Verfahrensstand		
Abwägungen zur 1. Änderung des Flächennutzungsplans der Stadt Sulingen	§ 3 (2) BauGB	Erste öffentliche Auslegung vom 6. Juni 2018 bis zum 13. Juli 2018	X
		Erneute (zweite) öffentliche Auslegung vom 4. Oktober bis 8. November 2019	X

A)	Stellungnahmen (Originaltext linke Spalte – Abwägungsvorschlag rechte Spalte):	Verfahren: § 3 (2) BauGB
-----------	--	--------------------------

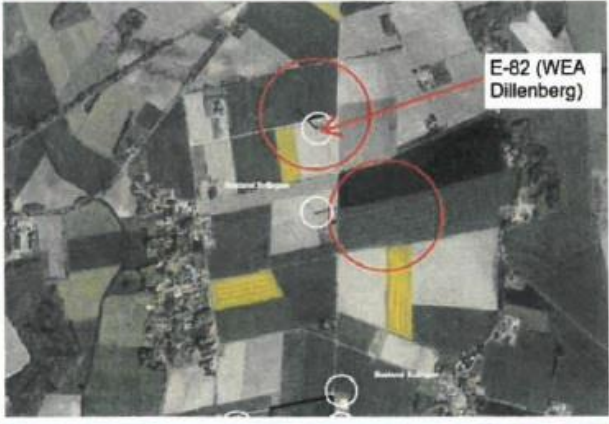
<u>Größe: mindestens 3 Punkte anstatt 1 Punkt</u>		
3.50	Wie bereits ausgeführt, wurde die Größe des Prüfraums 12 fehlerhaft mit ca. 8,76 ha ermittelt. In Ergänzung zu den vorstehenden Ausführungen wird noch darauf hingewiesen, dass entgegen der formulierten Ziele unter 5.1 des Standortkonzepts 2018 die Zielvorstellungen nicht „mit Blick auf die angrenzenden Nutzungen in den Nachbargemeinden bzw. die dortigen Windparkplanungen berücksichtigt“ (S. 17) wurden.	Siehe nachfolgend zu 3.51.	Z

3.51	Der Prüfraum 12 grenzt direkt an den möglichen Stand-	Siehe oben zu 3.23:

<p>ort „Wehrbleck“ der Samtgemeinde Kirchdorf. Für diese Fläche wurde von unserer Mandantin bereits eine Bauvoranfrage für die Errichtung und den Betrieb von vier WEA gestellt. Eine Kopie der Eingangsbestätigung vom 28.02.2018 wird in der Anlage beigefügt. Zwar befindet sich die derzeitige Planung »WP Wehrbleck“ außerhalb der durch die 39. Änderung des Flächennutzungsplans dargestellten Sonderbauflächen für WEA. Allerdings hat der Rat der Samtgemeinde Kirchdorf entsprechend der Sitzungsvorlage vom 27.03.2018 (Kopie anbei) in seiner Sitzung am 09.05.2018 den Aufstellungsbeschluss zur 115. Änderung des Flächennutzungsplans (Windenergie) gefasst. Nach aktuellem Kenntnisstand ist davon auszugehen, dass die Fläche „Wehrbleck“ als Potenzialfläche ermittelt und schließlich als Sonderbaufläche dargestellt werden wird.</p>	<p>„Wenn man von der Flächengröße ausgeht, die im Standortkonzept 2018 als Prüfraum 12 dargestellt ist, dann grenzt nur die kleine südliche Teilfläche des Prüfraums an die Nachbargemeinde Kirchdorf an. Ein zusammenwachsender Windpark kann dort nach den gegenwärtigen Informationen nicht erwartet werden. Wenn es tatsächlich dazu kommen sollte, dass die Samtgemeinde Kirchdorf unmittelbar angrenzend eine Konzentrationszone für die Windkraftnutzung festlegt, könnte für unmittelbar angrenzende Standorte in Sulingen im Prüfraum 12 (südl. Teilgebiet) von der Regel- Ausschlusswirkung des § 35 Abs. 3 Satz 3 BauGB abgesehen werden. In das Standortkonzept und in die Planurkunde wird ein entsprechender Hinweis für die Genehmigungsbehörde (BImSchG-Behörde) aufgenommen. Eine eigenständige Konzentrationszone auf Sulinger Seite ist jedoch nicht gerechtfertigt.“</p>	St

3.51	<i>Wenn es tatsächlich dazu kommen sollte, dass die Samtgemeinde Kirchdorf unmittelbar angrenzend eine Konzentrationszone für die Windkraftnutzung festlegt, könnte für unmittelbar angrenzende Standorte in Sulingen im Prüfraum 12 (südl. Teilgebiet) von der Regel- Ausschlusswirkung des § 35 Abs. 3 Satz 3 BauGB abgesehen werden. In das Standortkonzept und in die Planurkunde wird ein entsprechender Hinweis für die Genehmigungsbehörde (BlmSch-Behörde) aufgenommen. Eine eigenständige Konzentrationszone auf Sulinger Seite ist jedoch nicht gerechtfertigt.</i>
